Gutachtliche Stellungnahme Nr. 22-8/03

zum Kurzbericht 22-6/00E DIN V ENV 1627-1630 WK2
mit der Produktbezeichnung : HT 8-D/MZD

Tekla-Technik, Tor+Tür GmbH&Co.KG
06780 Großöberitz

Anlagen : Zeichnung Anlage 20, Stand 09.03.2003

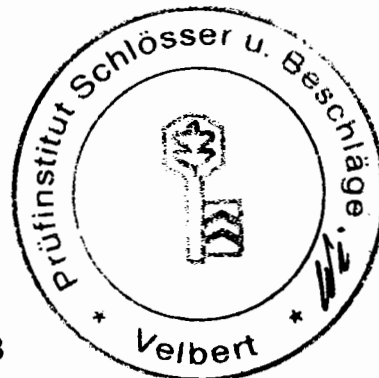
Desweiteren kann alternativ zum geprüften Türblatt im Türblatt unten quer ein C-Profil 9,5x30x40x30x9,5x2 zum Einbau einer absenkbaren Bodendichtung oder einer Schleifdichtung eingesetzt werden.
